Relatório de vistoria técnica da edificação

Vistoria técnica do Fórum Eleitoral de Campo Largo para verificar a necessidade de reforma e adequações

FÓRUM ELEITORAL

TRIBUNAL REGIONAL ELEITORAL DO PARANÁ
CNPJ: 035.985.113/0001-81

Imagem 2 - Entrada de Pedestres - Passeio

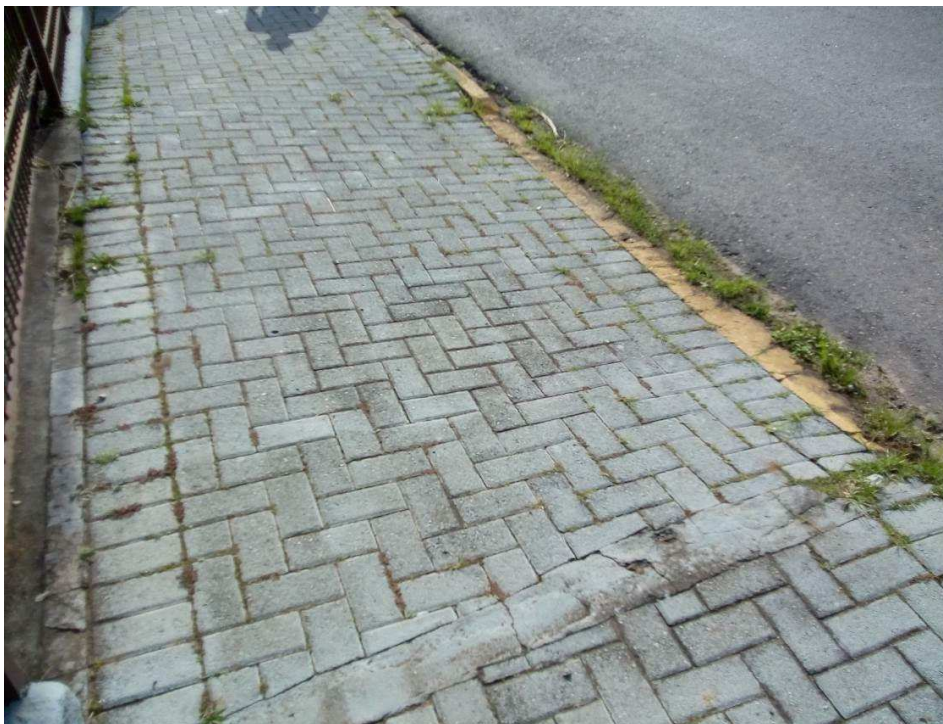
- A entrada de pedestres, Imagem 2 e Imagem 3, não possui rebaixo na calçada ou caminho com piso tátil da rua até a entrada do Fórum. O caminho é executado com pavimentação tipo intertravada (Paver) no passeio e Pedra Miracema na região externa, ambos pavimentos trepidantes, em desconformidade com a norma para uma área de instalação do piso tátil

Imagem 6 - Rampa de entrada C.A.E.

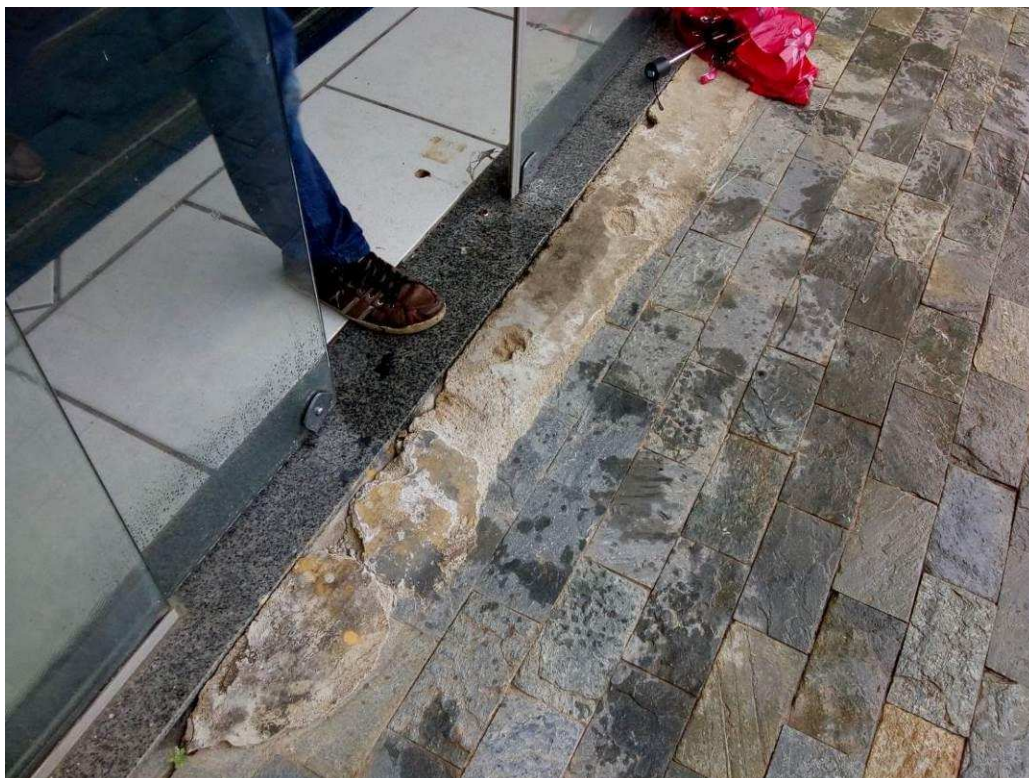
- A porta de entrada da C.A.E., Imagem 5, não possui o símbolo de “Permitido Cão-Guia”, conforme é requerido pela norma NBR 9050. A rampa de entrada à C.A.E., Imagem 6, encontra-se em péssimo estado de conservação, não facilitando o acesso ao prédio por pessoas com mobilidade reduzida ou em cadeira de rodas.

Imagem 11 - Bacias sanitárias

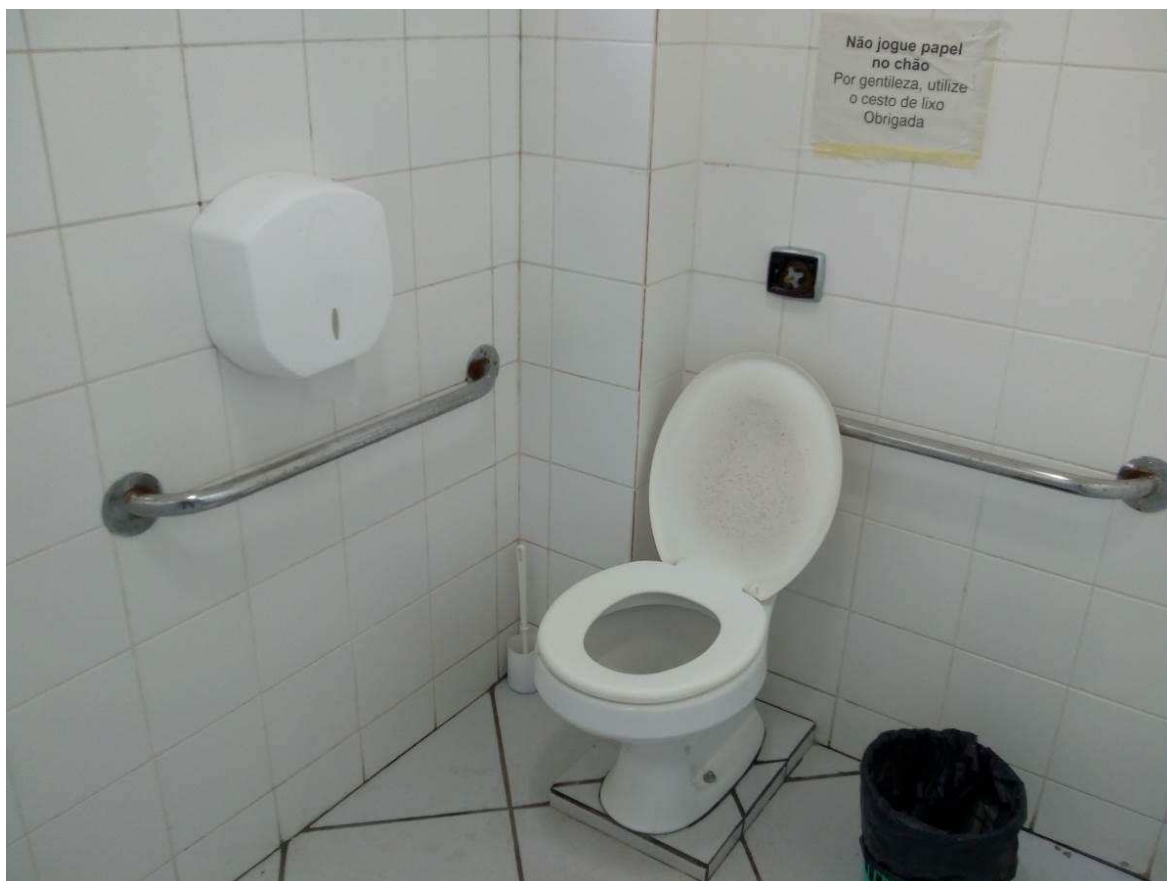
As bacias sanitárias, Imagem 11, de todos os banheiros, possuem duas barras de apoio, de fundo e lateral, porém ambas com comprimento inferior ao mínimo exigido pela norma.

O sóculo existente sob a bacia sanitária não possui acabamento com cantos arredondados.

Em algumas instalações, tanto acessíveis quanto comuns, a tampa para a válvula de descarga é inexistente, como ilustra também a Imagem 11

Os pequenos serviços citados também devem ser realizados, como é o caso da reposição das tampas de válvulas de descarga, a troca de tampas nos vasos sanitários, a instalação de toldo onde indicado neste relatório, e a reposição da tampa da caixa de passagem.

Imagem 12 - Tampa bacia sanitária

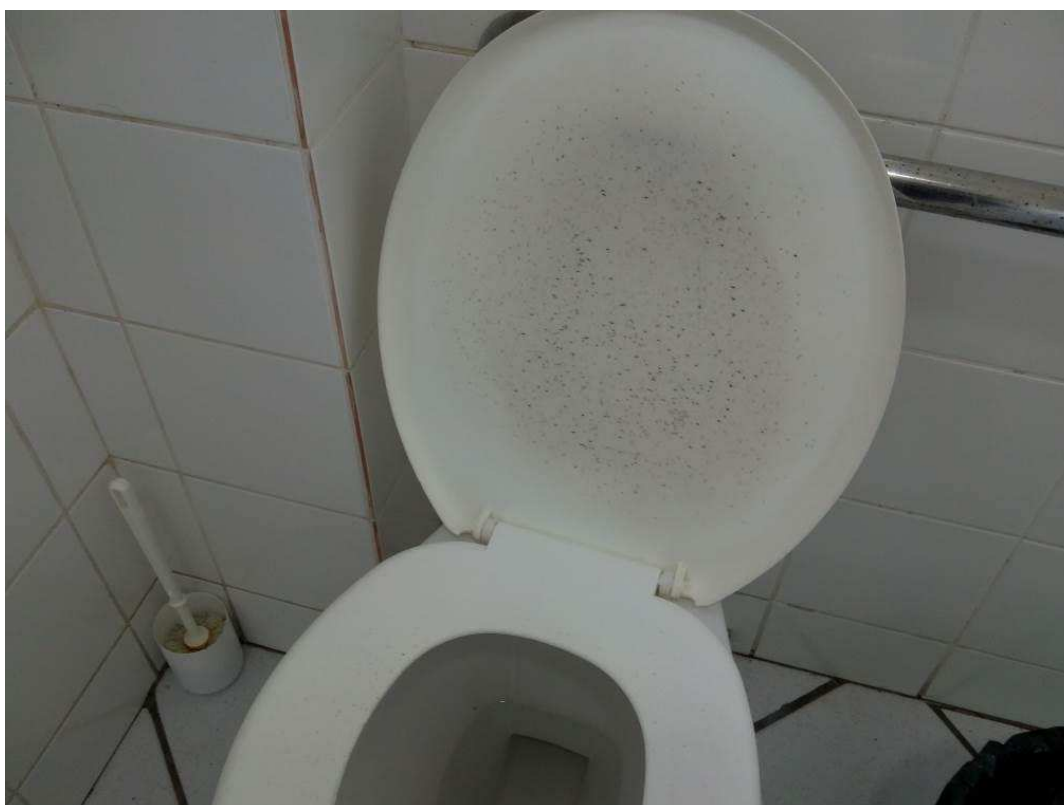
As tampas das bacias sanitárias encontram-se em péssimo estado de conservação, como ilustra a Imagem 12 - Tampa bacia sanitária

Imagem 14 - Porta de acesso às bacias sanitárias

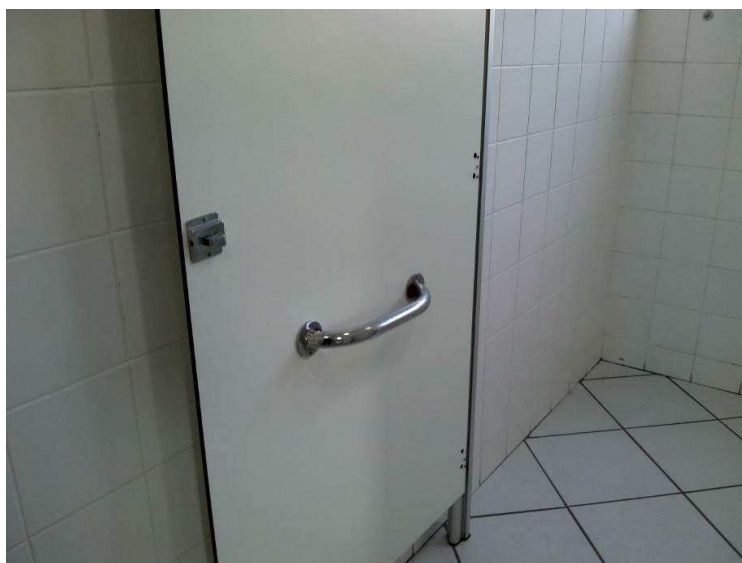
A porta de acesso às bacias sanitárias acessíveis, Imagem 14, possuem barra de apoio, Imagem 15, porém a mesma não contempla 40cm de comprimento exigido pela norma NBR 9050.

Imagem 19 - Muro Lateral e Canaleta de drenagem

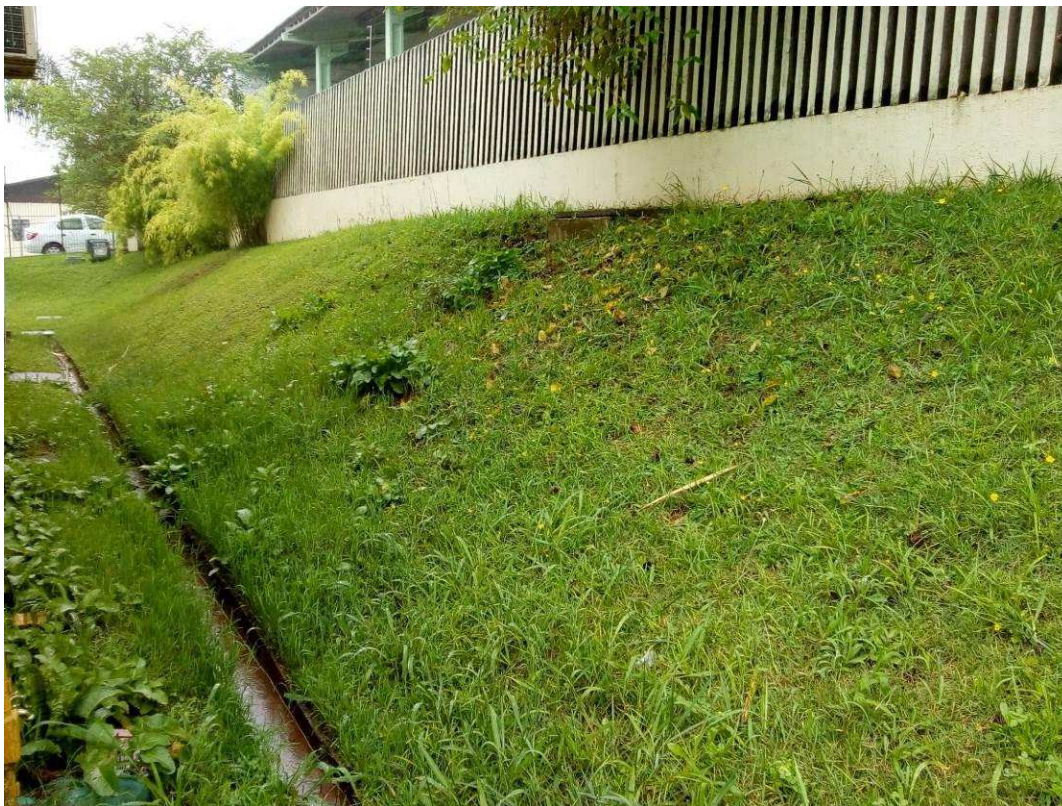
- O terreno da edificação apresenta problemas de drenagem das águas pluviais, atualmente existe um foco de alagamento localizado próximo à porta da Copa, que inclusive ocasiona infiltrações à edificação. A região em que ocorre o alagamento é apresentada na Imagem 17. A grande quantidade de água pluvial no local se dá devido principalmente ao terreno ao lado, que possui um muro que permite o escoamento da água, como pode ser observado na Imagem 19 que também apresenta a canaleta de drenagem existente. O sistema de drenagem do

local apresenta-se com pouca profundidade, tanto a canaleta como as caixas de passagem, o que ocasiona o transbordo da água pluvial.

Em relação ao problemas apresentados no sistema de drenagem, é preciso que se realizem os reparos necessários urgentemente, de maneira que as próximas chuvas não ocasionem mais danos a edificação, isso inclui o aumento das dimensões das canaletas e caixas de passagem existentes, o nivelamento do terreno e execução de calçada em nível adequado próximo à porta da Copa, execução de rufo de encosto sobre o toldo e de canaleta com grelha em frente à Porta da C.A.E.

Imagem 24 - Toldo sobre as portas da C.A.E.

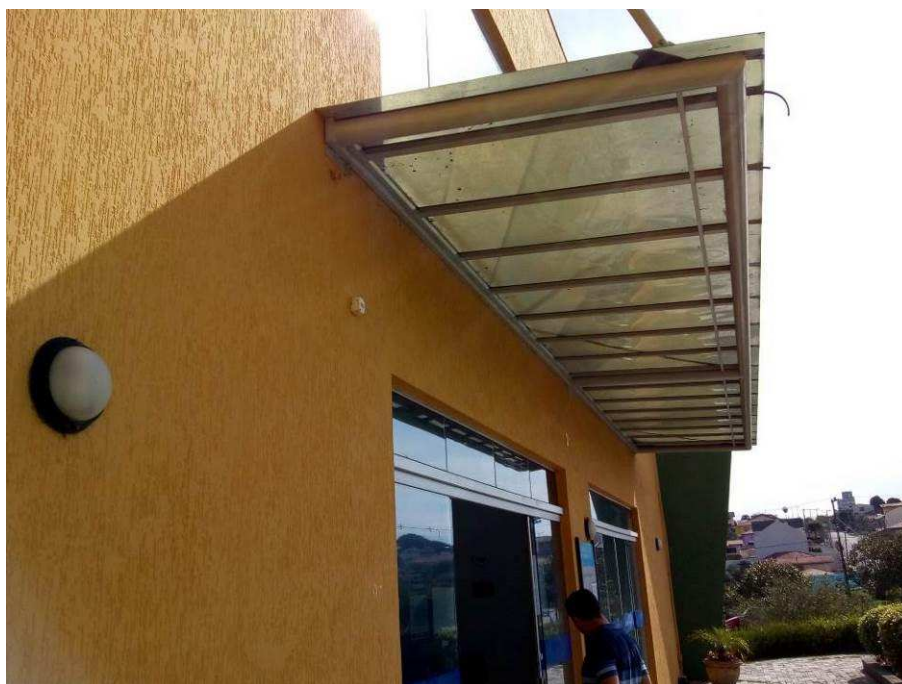
• Outra situação de acúmulo de águas pluviais ocorre à frente das portas da C.A.E., onde o toldo, Imagem 24, não possui rufo embutido na alvenaria, fato que permite o escoamento das águas na parede em dias de chuva, conforme relatado pelos servidores. A entrada da C.A.E., Imagem 25, também não possui canaleta de drenagem e ligação com o sistema de águas pluviais, o que permite o acúmulo de águas na área.

Imagem 30 - Poste de iluminação

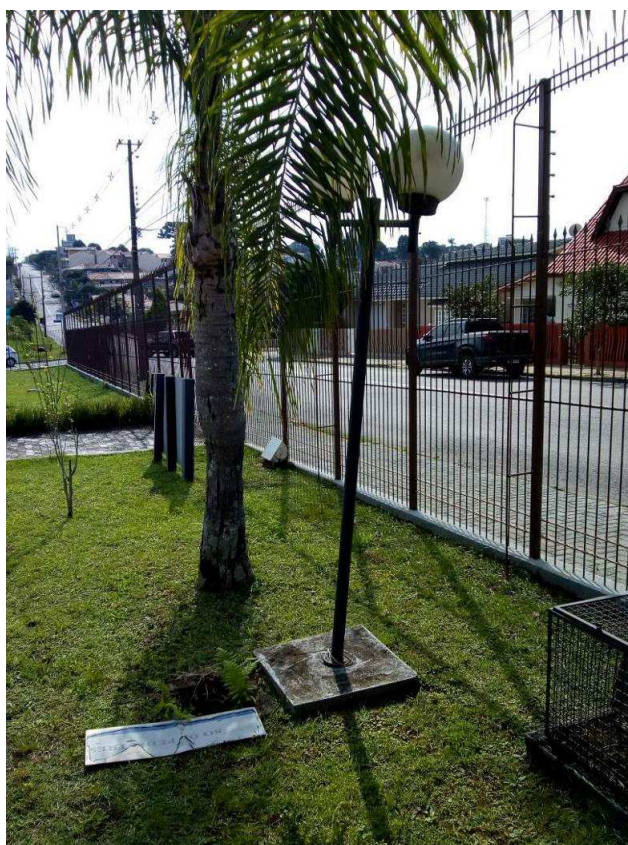
- Foi relatado pelos servidores locais que em dias de chuva a iluminação externa, constituída por postes com duas lâmpadas cada, apresenta falha no funcionamento, com queda do disjuntor. A provável causa encontrada para o problema é a falha na instalação dos postes, que, conforme Imagem 30, encontram-se fora do prumo, com a base metálica levemente espaçada da base de concreto, o que permite a entrada de água na instalação, ocasionando curtos-circuitos.

As tubulações de esgoto danificadas, assim como os postes de iluminação externos precisam ser reparadas para que retomem seu funcionamento normal.

Imagem 32 - Gradil sem concertina

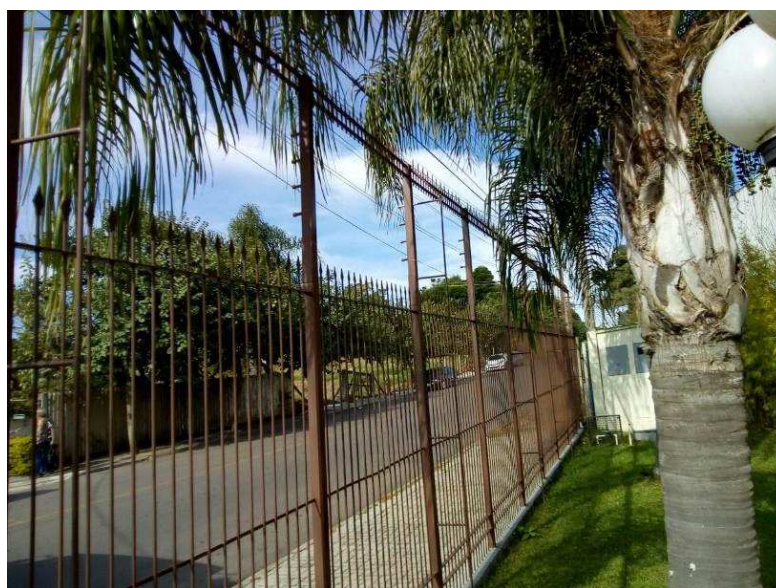
- O gradil instalado no contorno do terreno não possui concertina, apenas o espaço para instalação da mesma, como ilustra a Imagem 32

É preciso realizar a instalação de concertina no gradil existente, de maneira a proporcionar maior segurança contra invasões na edificação.

Imagem 35 - Tubulações danificadas

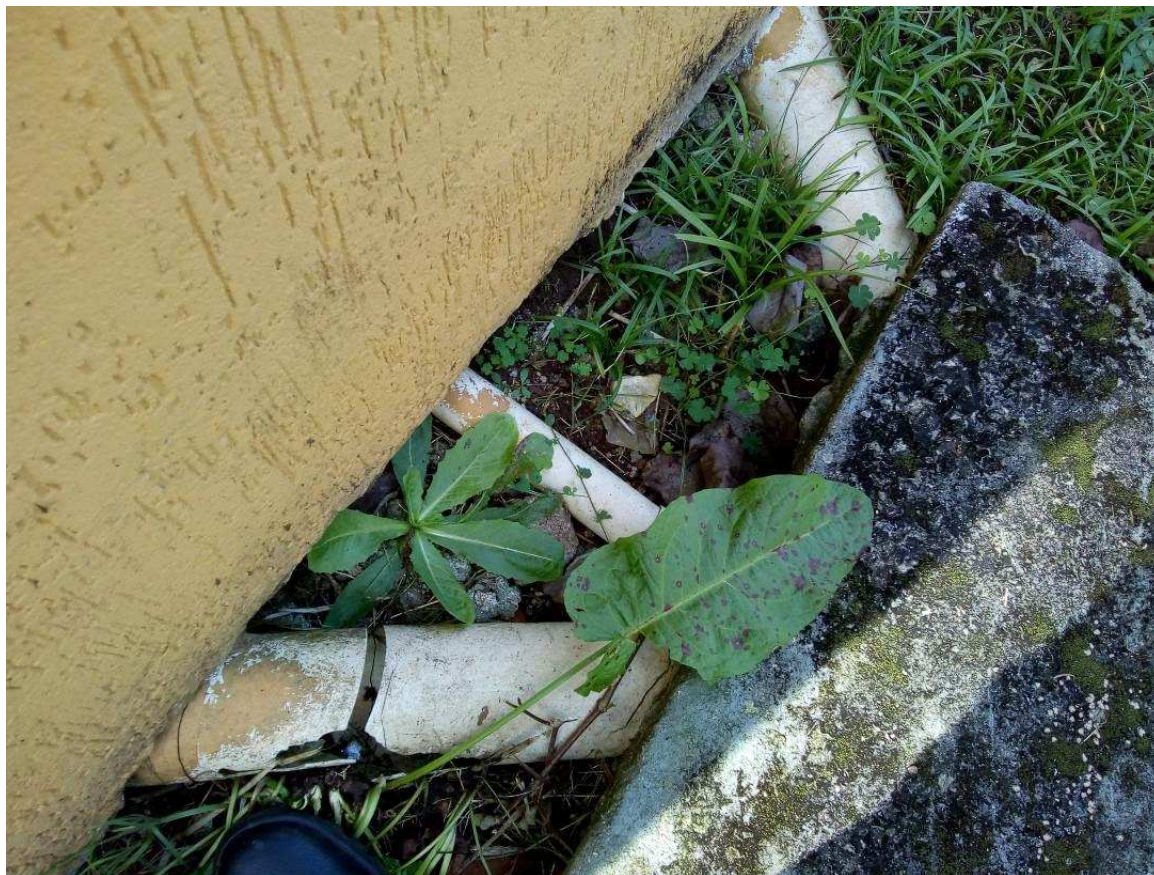
• Em alguns pontos foram encontradas tubulações de esgoto danificadas, Imagem 35, o que dificulta o correto escoamento das águas para as caixas. O dano foi causado devido à falta de aterro sobre as tubulações, pois as mesmas encontram-se expostas, acima da terra.

Imagem 38 - Espaço para instalação do toldo solicitado

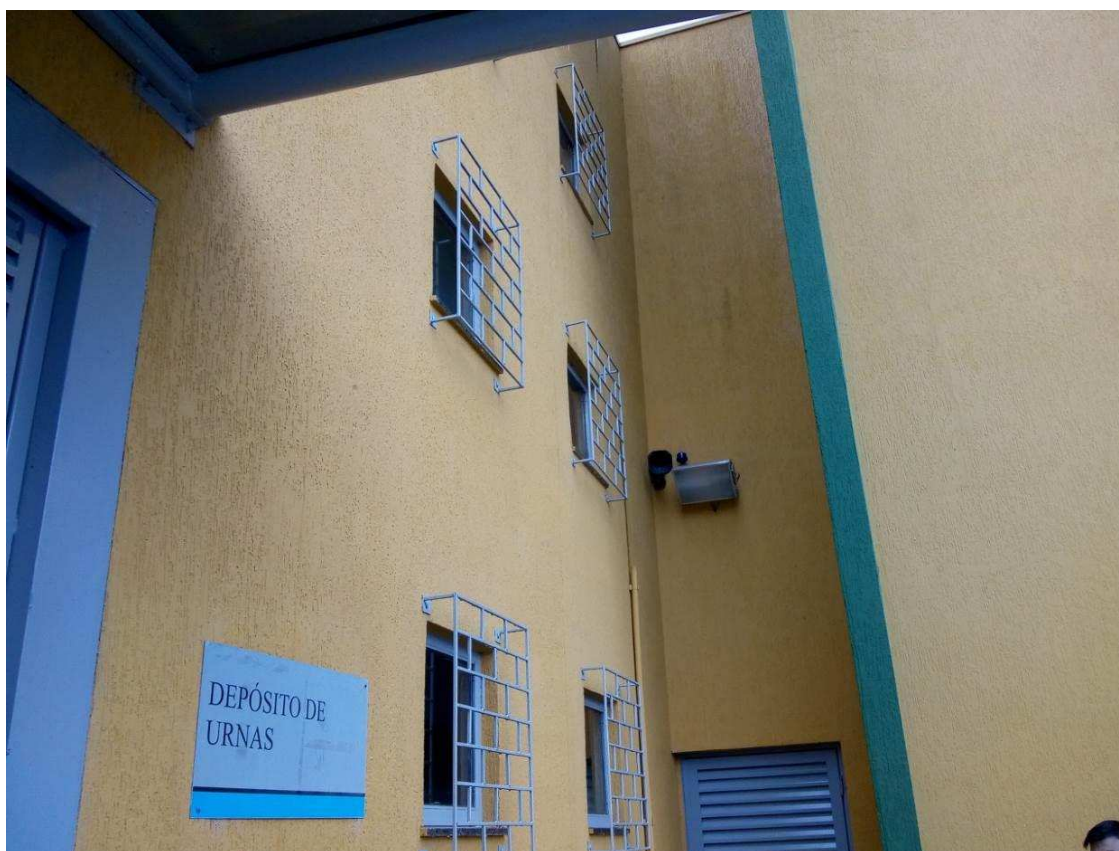
- Os servidores locais relataram situações em que foi preciso acessar o Depósito de Urnas em dias de chuva, e solicitaram a instalação de toldo, similar aos já existentes, entre a porta de saída dos cartórios e o toldo sobre o portão do Depósito de Urnas, Imagem 38.

Imagem 43 - Situação atual de tomadas e rede

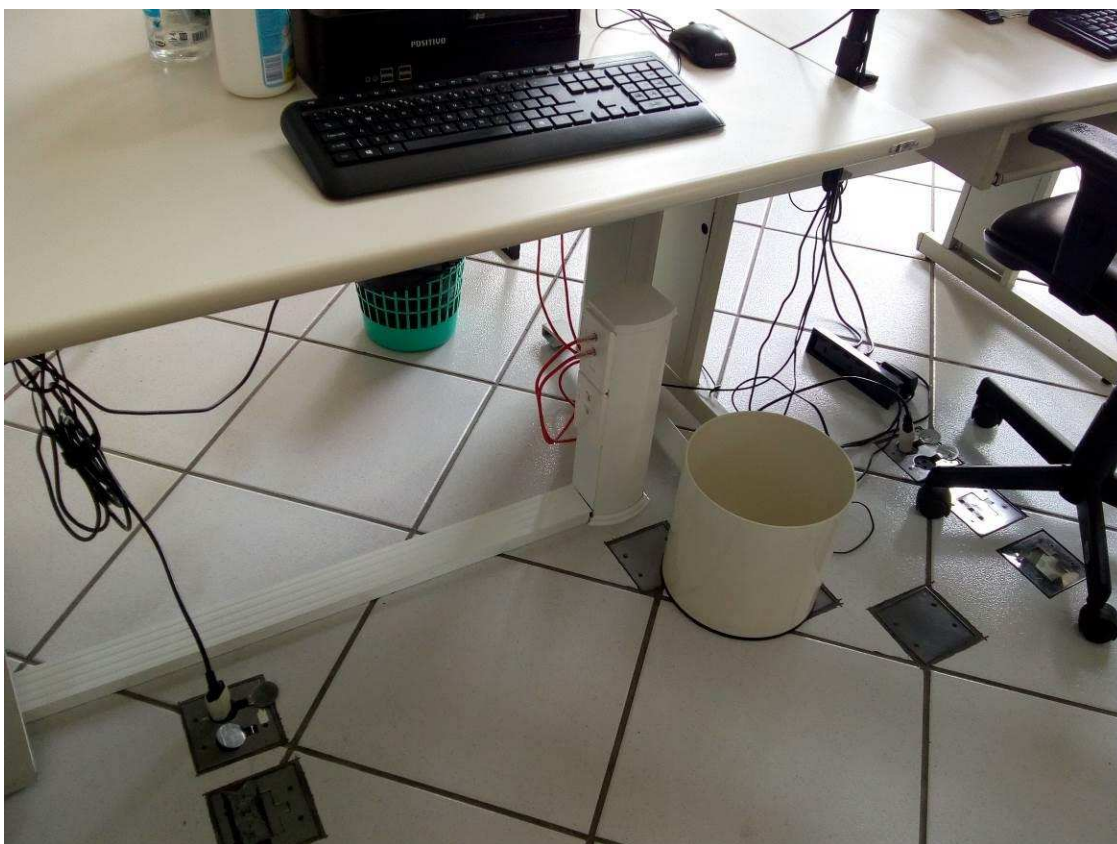
A Imagem 43 apresenta a situação atual das tomadas elétricas na C.A.E., sendo usadas as tomadas de piso, fato que ocasiona o emaranhado de cabos de extensão, a mesma situação se repete dentro dos cartórios. É preciso que seja realizada uma avaliação por Engenheiro Eletricista referente à possibilidade de passagem do cabeamento elétrico junto ao cabeamento de rede, já instalado em Totens, como pode ser visto também na Imagem 43, ou avaliar melhor solução para organizar a situação atual.

Para alterar a situação atual das tomadas deve ser analisada para verificar a possibilidade de utilização das canaletas e totens de rede já existentes.
